① ルート番号について

意見の内容(第2回検討会)

② 国道112号(山形中山道路区間)について

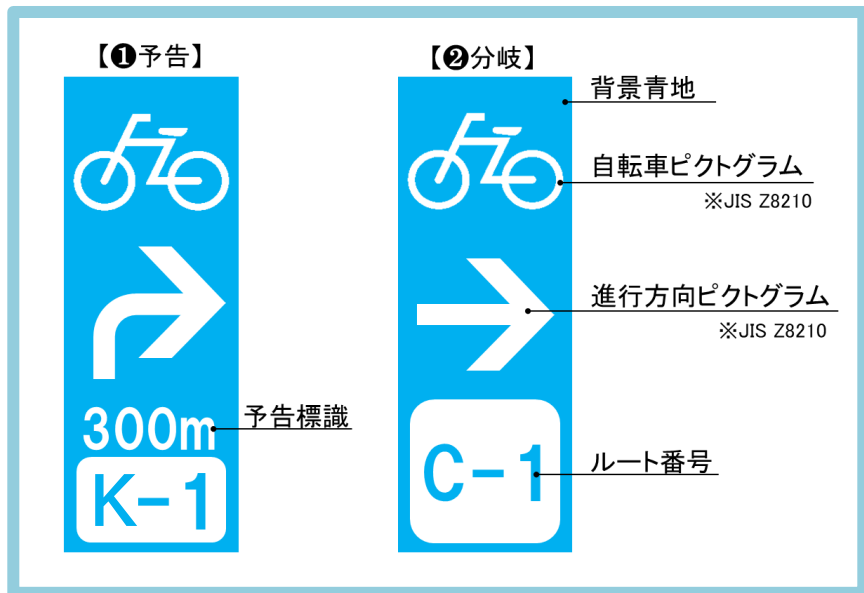
国内外からサイクリストを呼ぶということで、標識はわかりやすさが重要と思われる。原案では、K-1などという表示となっているが、このハイフンがなければ、もっと見やすくなるのではないかと思う。

K-1やC-1などハイフン付きの番号を見直し、ハイフンを除いたK1、C1というルート番号で整理した。
